改善箇所説明図

【改善の内容】

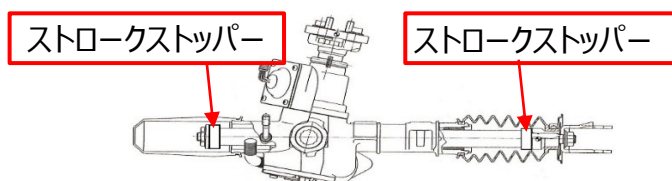
電動式パワーステアリング機構において、設計時の評価が不十分であったため、そのままの状態で使用を続けると想定以上の出力がかかることでステアリングロッドブラケットが破損し、ステアリングリンクが外れ、最悪の場合、ハンドルが切れなくなり、他の交通を妨げるおそれがある。

パワーステアリングギヤボックス内にラックストロークを規制するストッパーを追加する。

注: は追加部品を示す。
